# MODIFICATION SIMPLIFIEE N°1 DU PLU DE CHAMROUSSE – NOTICE EXPLICATIVE

## PRÉAMBULE

>> Modification du règlement écrit, articles UC.1 et UC.2 pour autoriser les ICPE soumises à déclaration en zone UC.

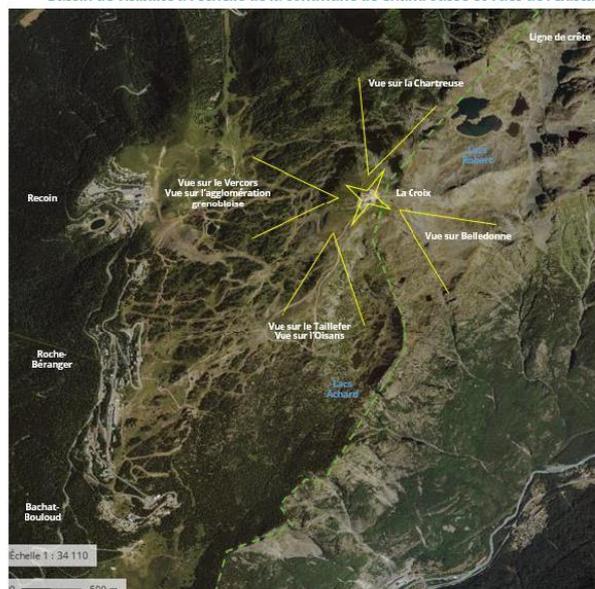
Avant modification	Après modification
<b>Article UC 1. Interdiction et limitation de certains usages et affectations des sols, constructions et activités en zone UC</b>		
<b>Article UC.1.3 – Activités interdites</b>	<ul style="list-style-type: none"> <li>• Les installations classées pour l'environnement ;</li> <li>• Les activités de carrière et de gravière ;</li> <li>• Toute activité présentant un risque de nuisance (sonore, visuelle, olfactive).</li> </ul>	<ul style="list-style-type: none"> <li>• Les installations classées pour l'environnement <b>soumises à enregistrement ou autorisation</b> ;</li> <li>• Les activités de carrière et de gravière ;</li> <li>• Toute activité présentant un risque de nuisance (sonore, visuelle, olfactive).</li> </ul>
<b>Article UC 2. Usages et affectations des sols, destinations ou sous-destinations, constructions et activités soumises à conditions particulières en zone UC</b>

<ul style="list-style-type: none"> <li>» Insertion d'un nouvel article UC 2.2. « Types d'activités soumises à des conditions particulières »</li> <li>» Et décalage en conséquence du chapitre UC.2.2. « Conditions spéciales concernant les périmètres de protection de captage » en UC.2.3</li> </ul>		<p><b>UC 2.2. « Types d'activités soumises à des conditions particulières »</b></p> <p>Les installations classées pour la protection de l'environnement soumises à déclaration sont admises à condition de ne présenter aucune nuisance pour le voisinage et l'environnement (esthétique, olfactive, sonore, rejets et risques divers de pollution...).</p> <p><b>UC 2.3. « Conditions spéciales concernant les périmètres de protection de captage »</b></p> <p><i>Rédaction inchangée</i></p>

*Ci-contre, l'export fourni par le bureau d'études MDP Consulting avec la couche définissant le périmètre du projet de l'UTN Croix de Chamrousse : le décalage entre le zonage et l'emprise du projet sur le site de la Croix de Chamrousse*

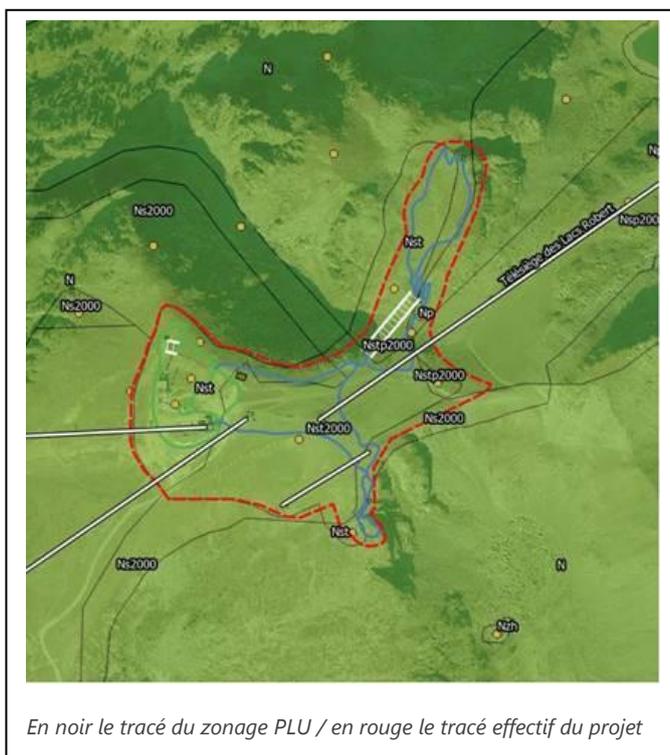
**>> Le règlement graphique doit être modifié à la marge pour décaler la zone Nst et la zone Nstp/Nstp2000 sur le tracé rouge (environ 35m) afin de respecter à la fois l'emprise du projet et l'ensemble des protections présentes sur le site (captage et secteur Natura 2000). Le tracé du périmètre d'OAP UTN lié au zonage Nst est également modifié pour correspondre au projet.**

### 4.1 Décalage des zones Nst, Nstp et Nstp2000 sur le site de la Croix de Chamrousse

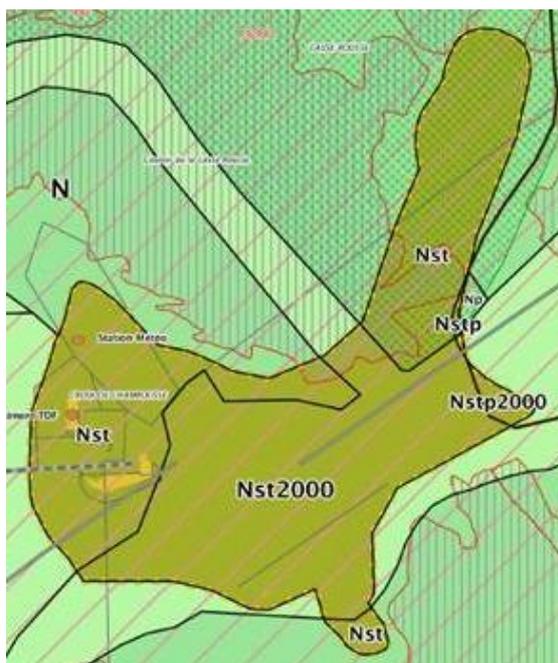
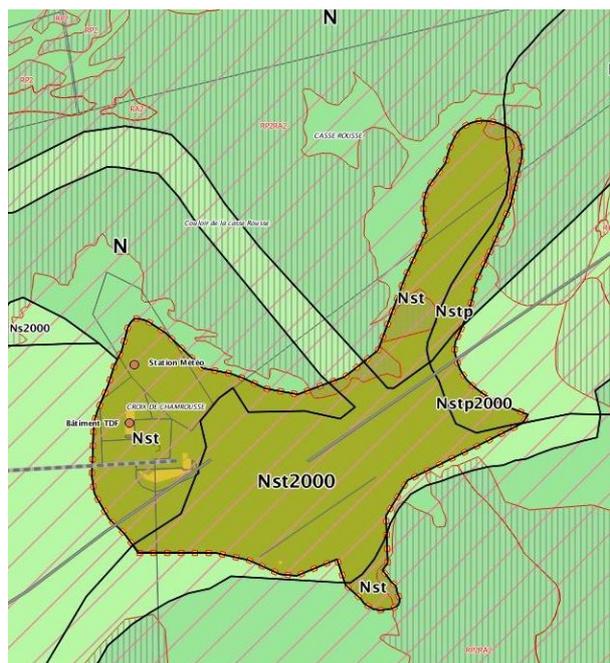
>> Recaler le secteur Nst sur le tracé rouge fourni par le BE pour l'emprise du projet.
